Modulo per la presentazione delle osservazioni per i piani/programmi/progetti sottoposti a procedimenti di valutazione ambientale di competenza statale

ID: Codice procedura (ID_VIP/ID_MATTM):10844

Impianto per la produzione di energia elettrica da fonte eolica, costituito da 6 aerogeneratori della potenza complessiva di 37,2 MW, un sistema di accumulo da 25 MW e relative opere connesse in località "Rempillo" nel comune di Pitigliano (GR).

ALLEGATO alle OSSERVAZIONI all' IMPIANTO EOLICO denominato REMPILLO nel COMUNE di PITIGLIANO (GR). Comp

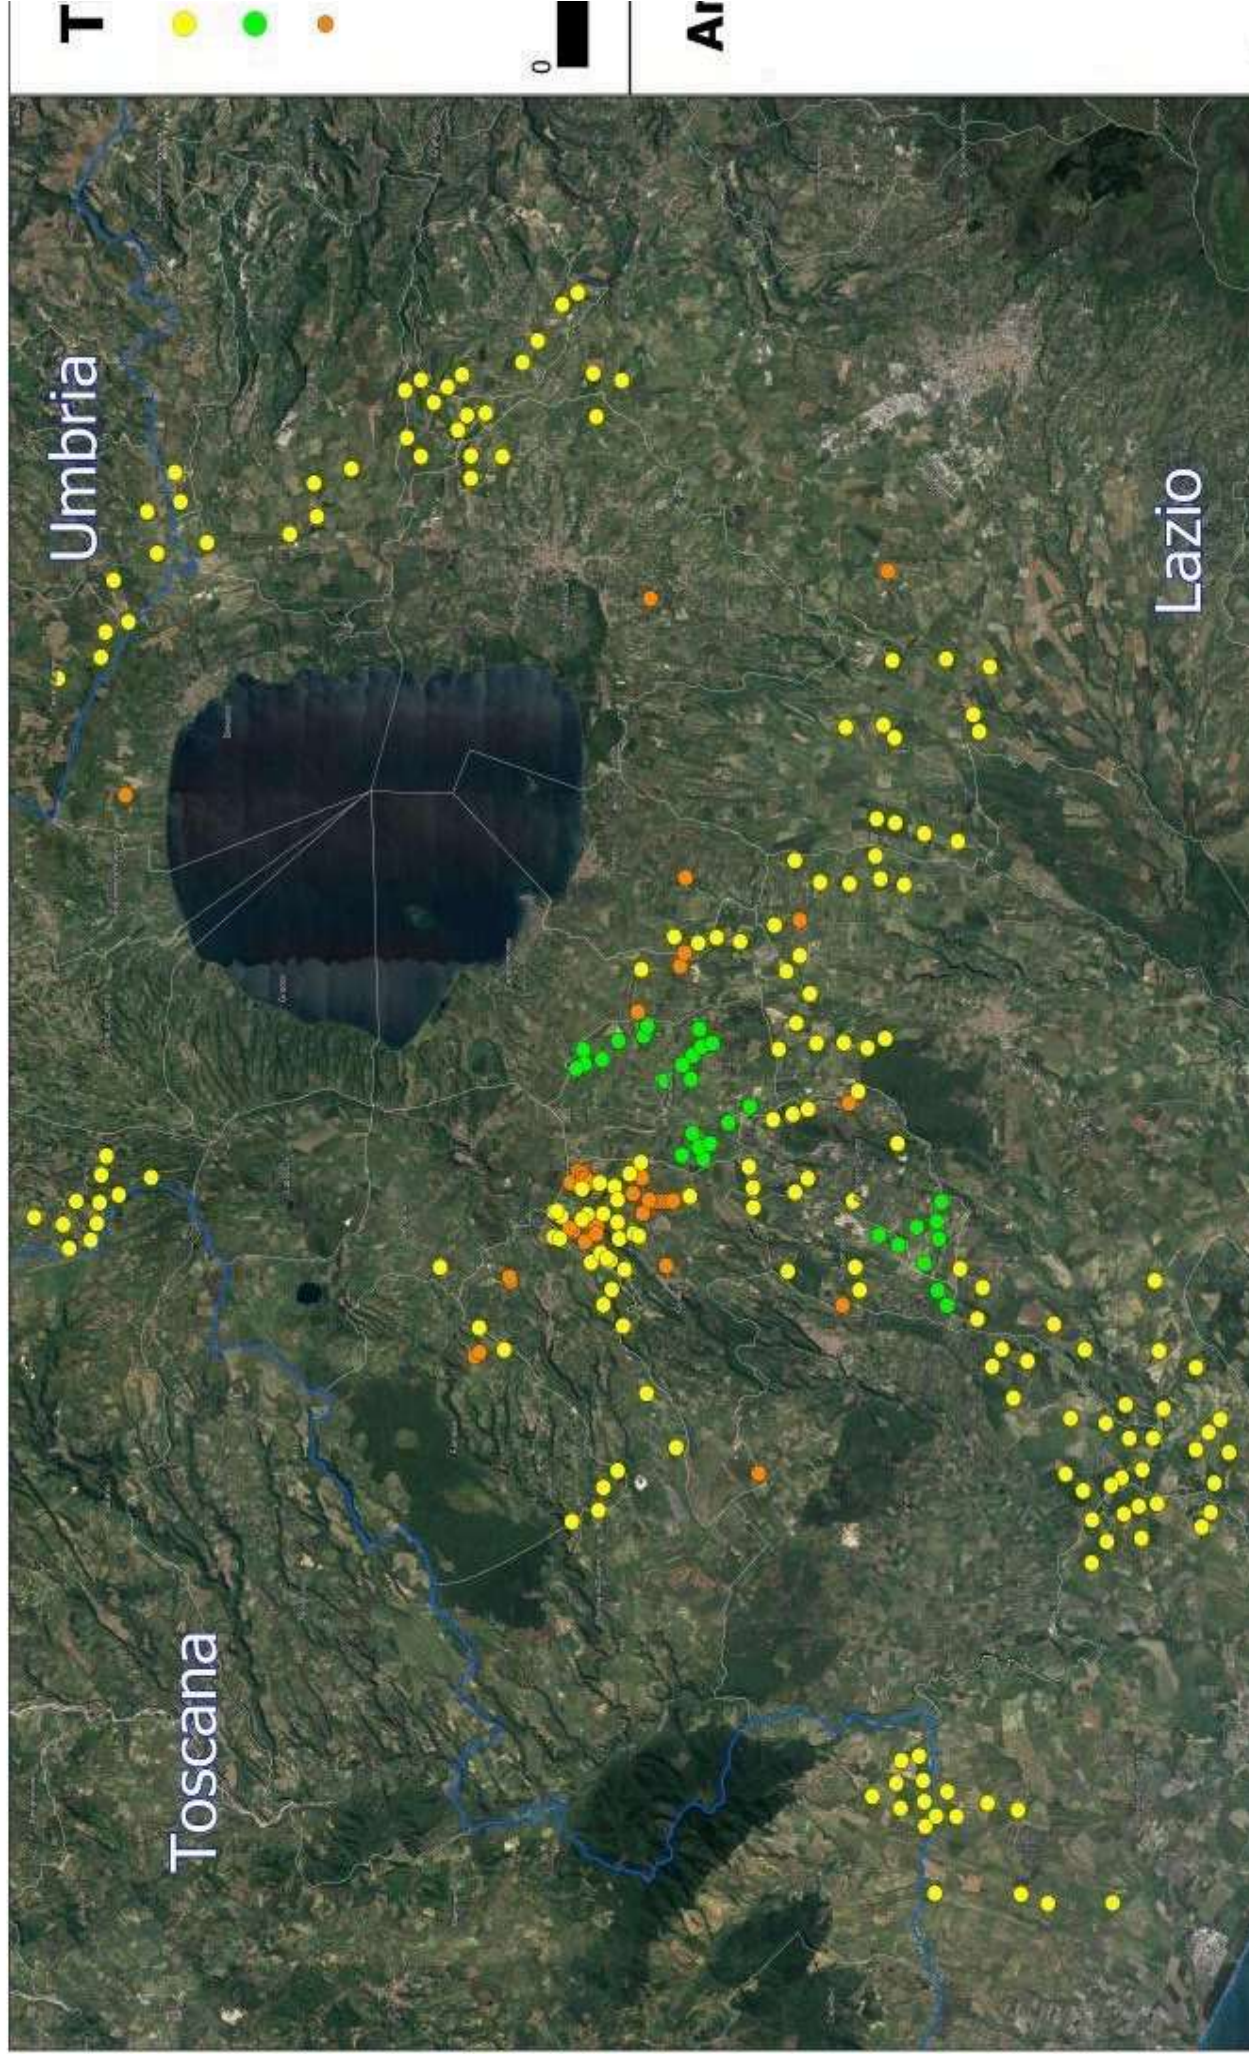
- h) Le zone di interesse archeologico evidenziate nell’immagine n. 3 a cui si aggiungono anche l’importante abitato protostorico di Sorgenti della Nova e Ruderì del Castello altomedioevale che si trovano a circa 4 km dalle aree in cui è stato progettato l’impianto eolico industriale. Poco più lontano i resti del castello medioevale “Morroneccio”. Nell’area vasta le preziose necropoli eneolitiche (Poggi Alti) ed etrusche di Pitigliano, Sovana e Sorano.

Analisi di Intervisibilità Cumulativa delle Pali

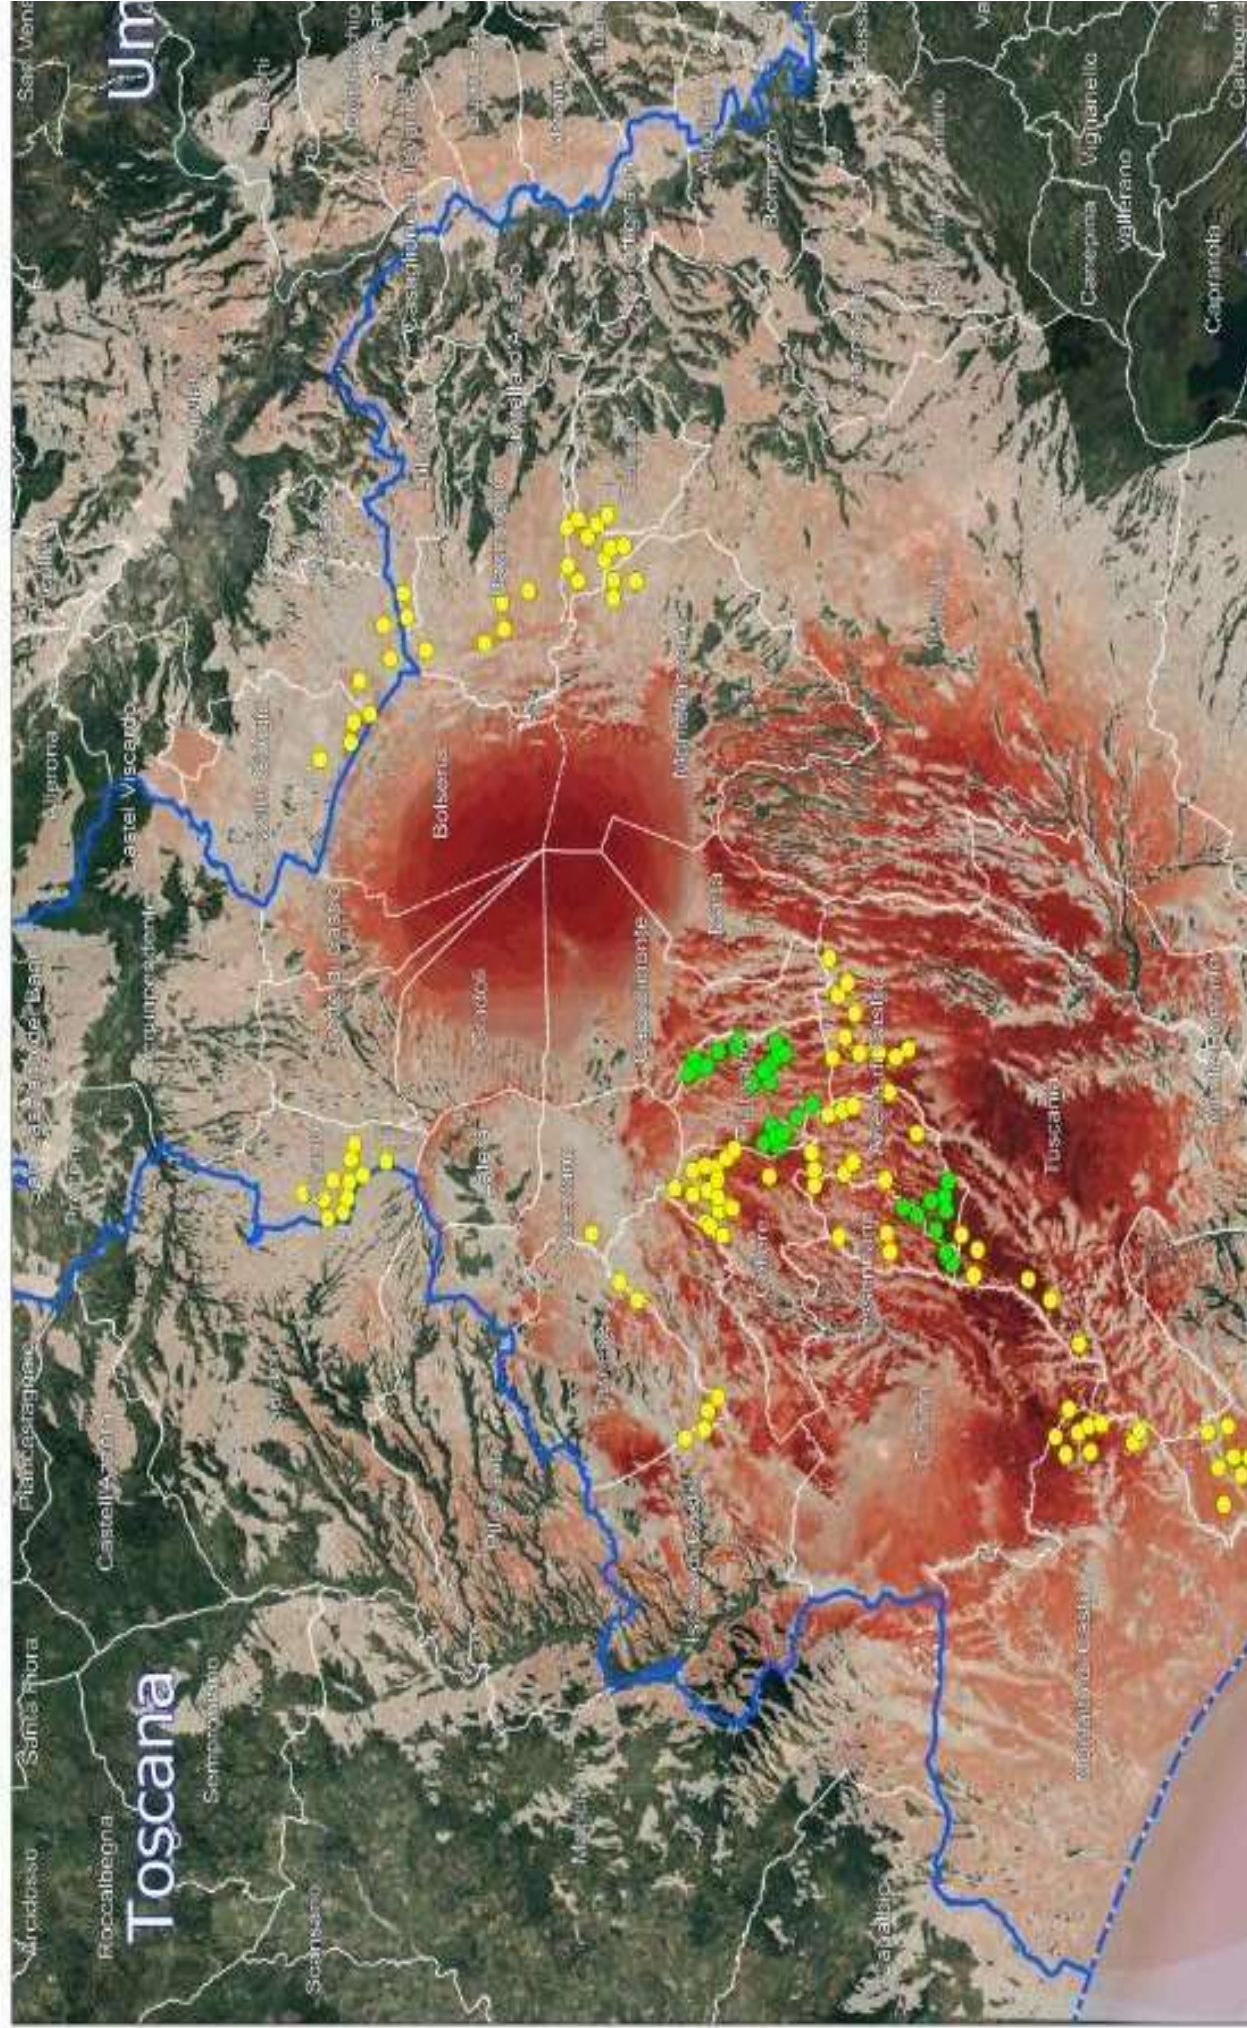
Quindi anche la Regione come Ente deputato dalla normativa nazionale a legiferare sulle aree idonee e non idonee si è espressa riguardo al fatto che abbia assolto ai doveri e alle quote stabilite dal PNIEC e in ambito regionale la provincia di Viterbo è stata quella con il più alto tasso di impianti FER tra tutte e quindi ormai satura ed il cumulo degli impianti FER installati, autorizzati e in progetto rappresenta una elevata criticità per la sostenibilità ambientale di ulteriori eventuali iniziative. L'impianto eolico “ Rempillo” pur essendo “esterno al confine provinciale e regionale ma nelle sue immediate vicinanze (a soli 100 metri i primi due aerogeneratori) oltre ad impattare sul territorio e sulle economie di tre Comuni del Lazio (Farnese, Valentano e Latera) si trova nelle fasce di rispetto dei Beni di notevole interesse pubblico come si è evidenziate nelle Osservazioni nn. 1 e 2 e crea anche degli impatti negativi anche sui beni naturalistici come verrà dettagliato nell'Osservazione n. 4. Inoltre andrebbe a sommarsi al già enorme cumulo di impianti eolici e fotovoltaici e geotermici che già creano una elevata criticità ambientale nella provincia di Viterbo e interferiscono anche con il

territorio toscano come si può vedere dalle immagini nn. 4 e 5 dell'Allegato n. 1.
